Dotyczy postępowania przetargowego na I etap zadania pn: „**Budowa obwodnicy Szamotuł w ciągu dróg wojewódzkich nr 184 i 187**”

Wielkopolski Zarząd Dróg Wojewódzkich w Poznaniu, w związku z wnioskiem o wyjaśnienie treści Specyfikacji Warunków Zamówienia, dalej SWZ, w przedmiotowym postępowaniu, działając w trybie art. 284 ust. 2 Ustawy z dnia 11 września 2019 r. - Prawo zamówień publicznych (t. j. Dz. U. z 2024 r. poz. 1320 dalej ustawa Pzp) wyjaśnia co następuje:

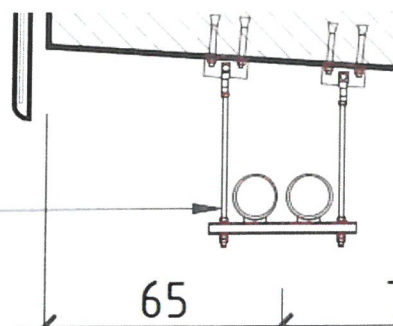
Pytanie 154: W której pozycji należy wycenić koszt wykonania kanału technologicznego oraz koszt wykonania podwieszenie do obiektu mostowego M1

projektowany kanał technologiczny
zawiesia systemowe ze stali
nierdzewnej co 1,0m

Odpowiedź:

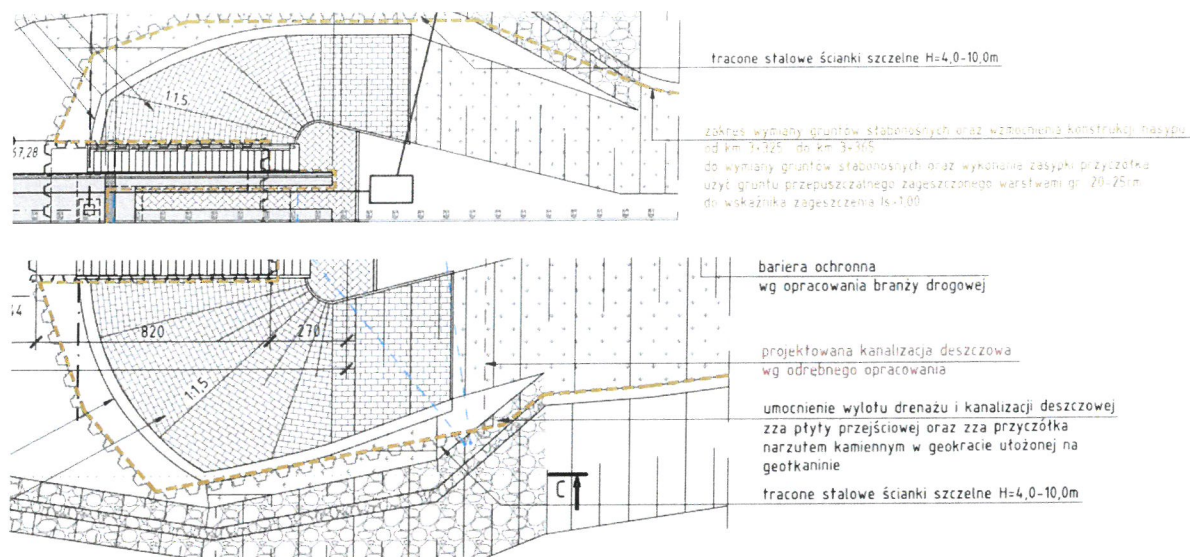
Pytanie 161: Prosimy o informacje w jakiej pozycji należy ująć koszty:

- wymiany gruntów oraz wzmocnienia podłoża w km 3+325 – 3+365

- koszt traconej ścianki szczelnej H=4,0 - 10,0 m pokazanej na rysunku obiektu mostu M1 na potrzeby wymiany gruntów oraz wzmocnienia podłoża w km 3+325 – 3+365

Odpowiedź: Wymianę gruntów oraz wzmocnienie podłoża w km 3+325 – 3+365 należy ująć w poz. 4-9 TER (TOM IIa MOST) - pozycje dotyczące robót ziemnych. Koszty traconej ścianki szczelnej na potrzebę wymiany gruntów za podporą P8 należy przyjąć w poz. 15 TER (TOM IIa MOST).

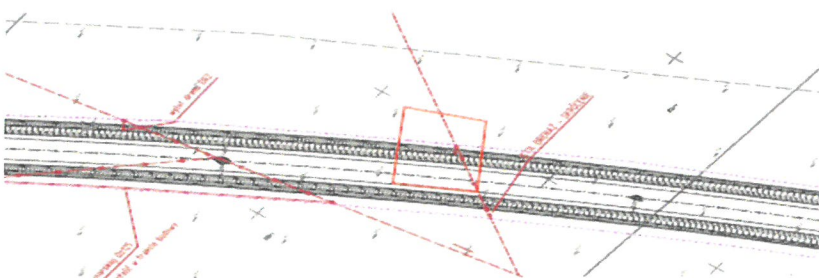
Pytanie 170:

TOM III, czy zaznaczony na rysunku pt. „drenaż” odcinek wraz z studnią i wylotem należy wycenić? Wylot tutaj nie jest opisany jak to zrobiono w przypadku wylotu DR2.

Odpowiedź: Zamawiający informuje, że wskazany odcinek wraz ze studnią i wylotem należy uwzględnić w wycenie.
